# **Informe Final**

## **Dirección de Arquitectura**

INFORME FINAL DE OBSERVACIONES N° 36,  
DE 2011, SOBRE AUDITORÍA A PROYECTOS  
EN CONSTRUCCIÓN, EN LA DIRECCIÓN DE  
ARQUITECTURA REGIÓN METROPOLITANA,  
DEL MINISTERIO DE OBRAS PÚBLICAS.

Fotografía N° 1

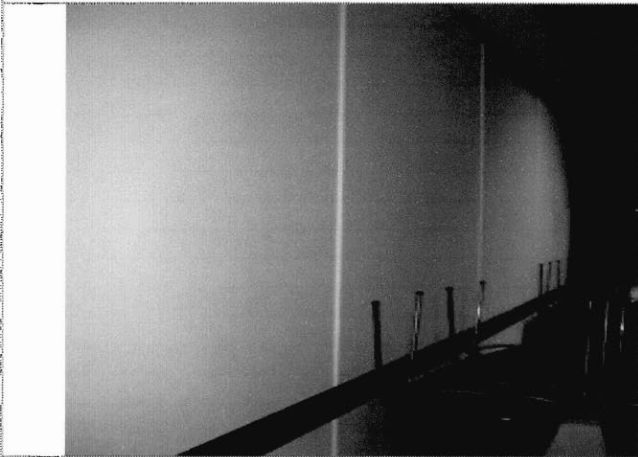
En el estado de pago N° 14, de 26 de mayo de 2011, de la obra “Construcción Plaza de Abastos y Pérgolas de las Flores”, se pagó la totalidad de las partidas 4.2.1.1 y 4.2.1.3, del Proyecto Mercado Tirso de Molina, correspondiente a las partidas Vanitorios y Lavaplatos, respectivamente, en circunstancias que los sifones de ambas partidas no cumplen con las características señaladas en las especificaciones técnicas, las cuales exigen “Sifón botella de metal” y no de PVC, como ocurrió en la especie (anexo N° 2, fotografías N°s 1 y 2).

Agrega, que actualmente todos los sifones observados fueron cambiados por los especificados, dándose para ello la orden el 6 de agosto de 2011. Argumenta que inicialmente se habían instalado plásticos para evitar su robo.

No obstante lo informado, se mantiene lo objetado, por cuanto las bases administrativas para contratos de obras públicas, construcción y conservación, aprobadas por resolución N° 48, del 2009, de la Dirección General de Obras Públicas, que rigen el contrato, establecen en el inciso segundo del artículo 7.14.1, que la inspección fiscal certificará el monto del estado de pago de acuerdo a la cantidad y calidad de las obras ejecutadas cada mes, situación que según lo expuesto, no ocurrió en la especie. La efectiva regularización de esta observación será verificada en una próxima auditoría de seguimiento.

Fotografía N° 4

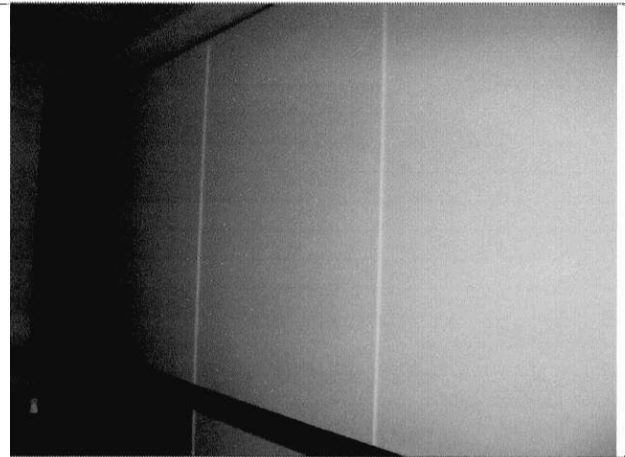
Por otra parte, en el estado de pago N° 2, de 21 de abril de 2011, del contrato “Conservación Trienal Palacio de La Moneda, Remodelación cocina - baños 2011”, se pagó la partida 15.1, denominada “Preparación de superficies, raspado, lijado y empastado” de los muros del casino, contenida en el presupuesto por obras extraordinarias entregado por el contratista y aprobado por resolución exenta N° 122, de 9 de marzo de 2011, de la Dirección de Arquitectura Región Metropolitana, no obstante que en terreno se verificó que esta partida no fue ejecutada, por cuanto se pintó sobre el papel existente (anexo N° 2, fotografías N°s 3 y 4).

En cuanto a esta observación, la entidad examinada indica que en consideración a que el contrato aún está en desarrollo, la inspección fiscal efectuará una revisión detallada del cumplimiento de la especificación observada y que de encontrarse algún error, se disminuirá el valor que corresponda.

Atendido lo expuesto se mantiene la observación, hasta la verificación de la efectiva regularización de la partida consignada precedentemente, en una futura auditoría de fiscalización.

Fotografía N° 25

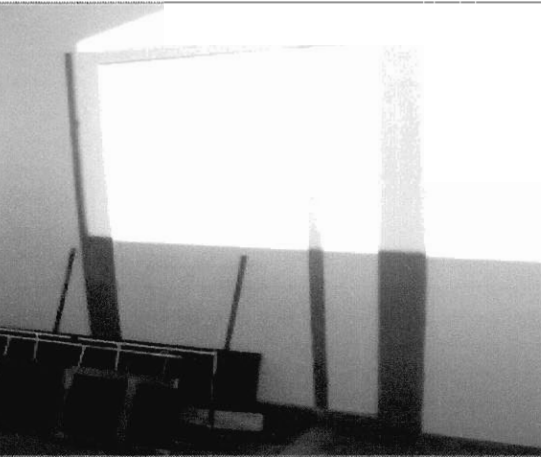
Por otra parte, se constató, en este mismo contrato, que en los baños del subterráneo las duchas no cumplen con lo exigido en el plano "Detalles Baños Públicos y Locatarios", ARQ-023-TM, ya que no son del tipo temporizadas. Además, se observó que el agua de la ducha cae directamente sobre el zócalo de instalaciones y no sobre el correspondiente receptáculo (anexo N° 2, fotografías N°s 25 y 26).

El servicio auditado señala que el plano aludido indica que las duchas deben ajustarse a las especificaciones técnicas de arquitectura, las que detallan del tipo no temporizada, por lo que corresponderían las instaladas.

En tal sentido, cabe precisar que el punto 4.2.3, "Duchas", de las especificaciones técnicas generales de arquitectura y especialidades, indica la instalación de "juego de llaves cromadas, combinación NIBSA o equivalente técnico", las que sólo existen del tipo temporizadas. Además, es menester acotar que el numeral 2.3 del anexo complementario, aprobado por resolución N° 1.023, de 2009, de la Dirección de Arquitectura, establece que rigen en orden de prelación para su aplicación, los planos de arquitectura por sobre las especificaciones técnicas del mismo rubro. Por lo tanto, se mantiene lo objetado, debiendo ese servicio arbitrar las medidas tendientes a regularizar lo observado.

En cuanto a que el agua de la ducha no cae directamente sobre el receptáculo, esa dirección señala que al corresponder a duchas anti vandálicas y fijas, la caída del agua no es precisa, además de no existir en el mercado duchas móviles de este tipo. No obstante, hará presente la observación a la comisión de recepción provisional.

Al tenor de lo informado se mantiene la observación, toda vez que ésta tiene relación con un tema de orden constructivo, referido a la ubicación del receptáculo de la ducha o al paramento donde se sostiene,

Fotografía N° 31

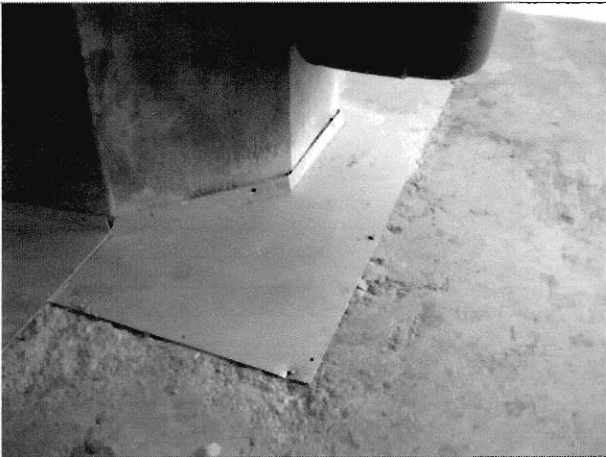
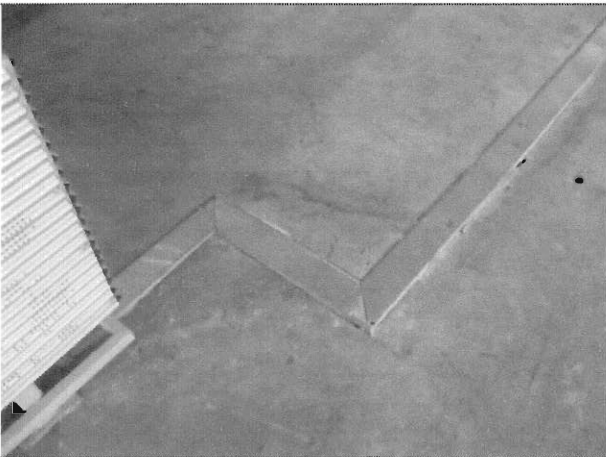
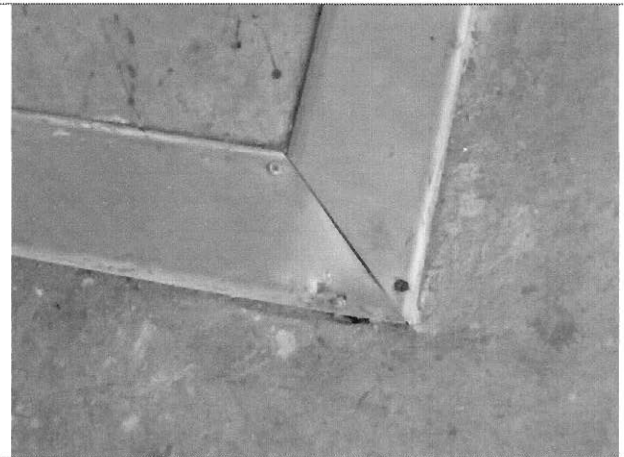
En la construcción del Mercado Tirso de Molina, correspondiente al contrato "Construcción Plaza de Abastos y Pérgolas de las Flores", se observó la ejecución de ciertas terminaciones y elementos no estructurales sin considerar la existencia de juntas de dilatación, las que se encuentran contempladas en el proyecto de estructura, específicamente en el plano "Planta de Estructura Mercado T. de Molina", EST-11206-MTM-05. A modo de ejemplo se pueden citar los marcos metálicos de los paramentos verticales que conforman los locales comerciales del segundo nivel, los closets de medidores eléctricos en primer nivel, las barandas del segundo nivel y las tapas de las juntas de dilatación entre los ejes 1 y 2 del segundo nivel (anexo N° 2, fotografías N°s 27 a 36).

Al efecto, se mantiene por el momento esta observación, hasta su validación en un futuro seguimiento.

En cuanto a los closet de medidores eléctricos y barandas, confirma que no contemplan una solución constructiva con juntas de dilatación, toda vez que se estimaron innecesarias, ya que son metálicos y en caso de un sismo no comprometen la estabilidad del edificio.
